日本原燃株式会社	
資料番号	濃縮個別 07 R5
提出年月日	令和3年5月24日

放射線による被ばくの防止に係る補足説明資料

本資料は、【濃縮個別 07 R4】の改訂版（R5）である。

【濃縮個別 07 R5】の変更内容

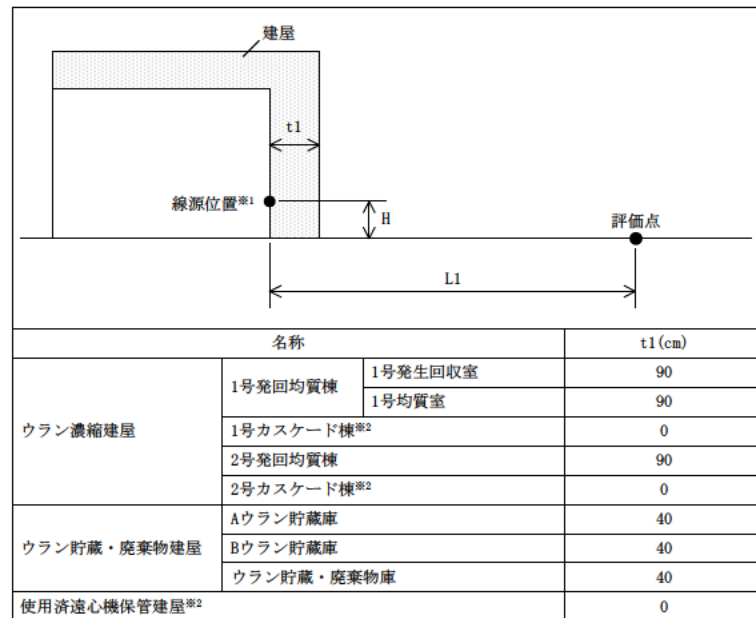
設工認申請書	補足説明	備考														
<p>4. 線量評価方法及び評価条件 次回申請 (注3)</p> <p>(1) 計算方法 原料シリンダ、製品シリンダ、廃品シリンダ、中間製品容器、付着ウラン回収容器、機器、ドラム缶及び撤去した金属筒遠心機に内包されるウラン量により、計算に用いる線源を設定し、図-1に示す手順により計算を行う。また、評価における線源の位置及び建屋モデル図を図-2に示す。</p> <p>(2) 計算に用いる条件は、最大貯蔵能力等を考慮して十分な安全裕度を与えるように設定する。 線源強度を計算する際の評価対象とする主要な機器数は、各室又は各建屋に設置されている機器全数とする。</p> <p>※1 ウランと娘核種の線源強度及びエネルギースペクトルは、ウラン濃縮度毎の同位体組成比及び貯蔵等の経過時間を考慮して、燃焼計算コード (ORIGEN) により計算する。</p> <p>※2 線源とした機器等を球状にモデル化し、モデル毎の等価点線源強度を UF₆ の自己遮蔽等を考慮して一次元輸送計算コード (ANISN) により計算する。 なお、線源とした機器等のモデル化に際しては、線源とした機器等の板厚による放射線の低減効果を考慮する。</p> <p>※3 ウラン及び放射性廃棄物の貯蔵等を行う各建屋からの直接線及びスカイシャイン線による実効線量の和をウラン濃縮建屋の排気口を中心に十六方位の周辺監視区域境界地点について計算する。</p> <p>※4 モデル毎の等価点線源強度と各建屋の線源として有効な線源機器数を乗じて、各建屋の点線源強度を求め、点線源の位置を各建屋の評価点に近い壁 (直接線の計算) 及び各建屋の中央 (スカイシャイン線の計算) に設定する。 直接線による実効線量の計算には点減衰核積分計算コード (QAD) を用い、スカイシャイン線による実効線量の計算には、一回散乱計算コード (SCATTERING) を用いる。</p> <p>図-1 直接線・スカイシャイン線の線量評価手順</p>	<p>(注3) 評価結果の概要は以下のとおり。申請書の記載は第3回申請と同様の記載とする。</p> <p>直接線及びスカイシャイン線の評価概要</p>

図-2 (1/2) 線源位置及び建屋モデル図 (直接線)

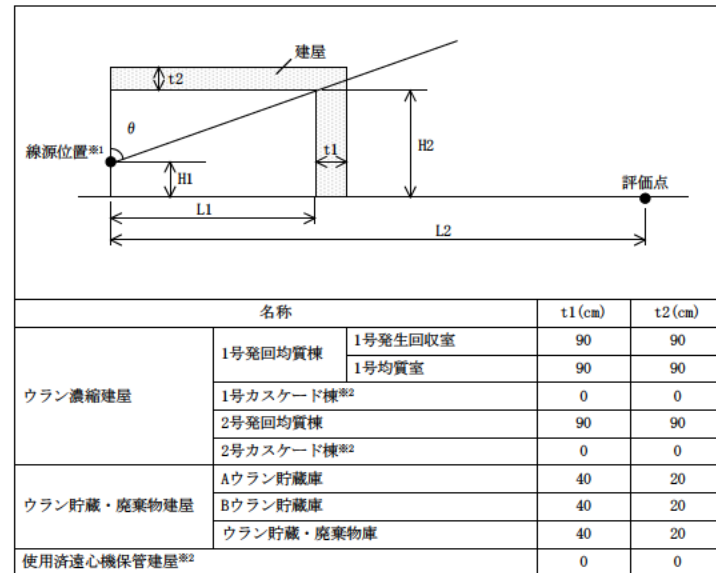
※1：点線源の位置を各建屋の評価点に近い壁に設定する。
 ※2：遮蔽効果を見込まない。

※1：点線源の位置を各建屋の中央に設定する。
 ※2：遮蔽効果を見込まない。

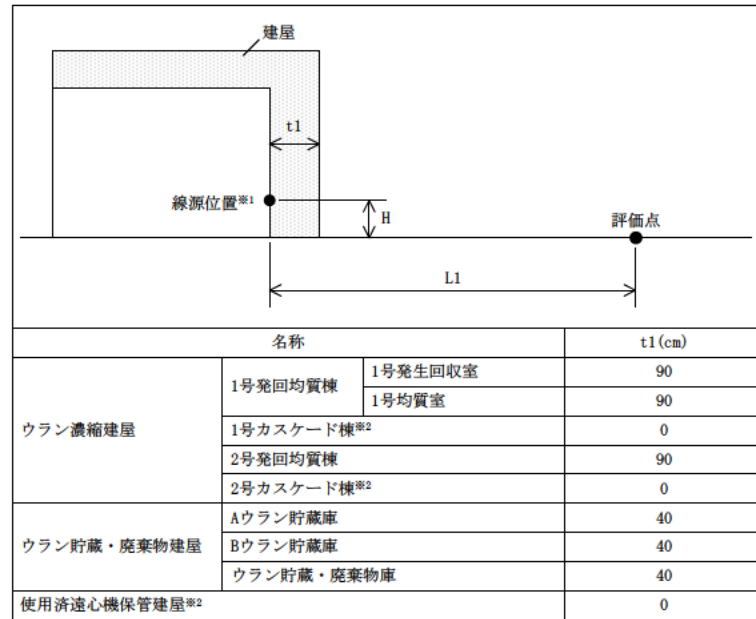
設工認申請書	補足説明	備考
<p>4. 線量評価方法及び評価条件 次回申請 <small>(注2)</small></p> <p>(1) 計算方法 原料シリンダ、製品シリンダ、廃品シリンダ、中間製品容器、付着ウラン回収容器、機器、ドラム缶及び撤去した金属胴遠心機に内包されるウラン量により、計算に用いる線源を設定し、図-1に示す手順により計算を行う。また、評価における線源の位置及び建屋モデル図を図-2に示す。</p> <p>(2) 計算に用いる条件は、最大貯蔵能力等を考慮して十分な安全裕度を与えるように設定する。 線源強度を計算する際の評価対象とする主要な機器数は、各室又は各建屋に設置されている機器全数とする。</p> <pre> graph TD A([ウラン同位体組成]) --> B[ORIGEN 単位ウラン量当りの線源強度 (エネルギースペクトル)の計算] B --> C[単位ウラン量当りの線源強度] C --> D[ANISN 各機器の等価点線源強度の計算] D --> E[等価点線源強度] E --> F[評価点の設定] F --> G[QAD 周辺監視区域境界 直接線計算] F --> H[SCATTERING 周辺監視区域境界 スカイシャイン線計算] G --> I[公衆に対する 外部放射線による線量] H --> I </pre> <p>※1 ウランと娘核種の線源強度及びエネルギースペクトルは、ウラン濃縮度毎の同位体組成比及び貯蔵等の経過時間を考慮して、燃焼計算コード (ORIGEN) により計算する。</p> <p>※2 線源とした機器等を球状にモデル化し、モデル毎の等価点線源強度を UF₆ の自己遮蔽等を考慮して一次元輸送計算コード (ANISN) により計算する。 なお、線源とした機器等のモデル化に際しては、線源とした機器等の板厚による放射線の低減効果を考慮する。</p> <p>※3 ウラン及び放射性廃棄物の貯蔵等を行う各建屋からの直接線及びスカイシャイン線による実効線量の和をウラン濃縮建屋の排気口を中心に十六方位の周辺監視区域境界地点について計算する。</p> <p>※4 モデル毎の等価点線源強度と各建屋の線源として有効な線源機器数を乗じて、各建屋の点線源強度を求め、点線源の位置を各建屋の評価点に近い壁 (直接線の計算) 及び各建屋の中央 (スカイシャイン線の計算) に設定する。 直接線による実効線量の計算には点減衰核積分計算コード (QAD) を用い、スカイシャイン線による実効線量の計算には、一回散乱計算コード (SCATTERING) を用いる。</p> <p>図-1 直接線・スカイシャイン線の線量評価手順</p>	<p>(注2) 以降は第4回申請と同様の記載。</p>

図-2 (1/2) 線源位置及び建屋モデル図 (直接線)

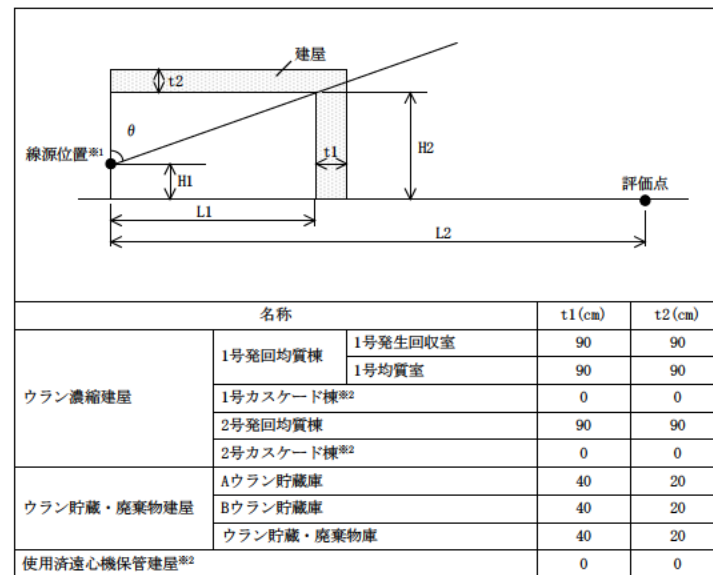
※1：点線源の位置を各建屋の評価点に近い壁に設定する。
 ※2：遮蔽効果を見込まない。

※1：点線源の位置を各建屋の中央に設定する。
 ※2：遮蔽効果を見込まない。
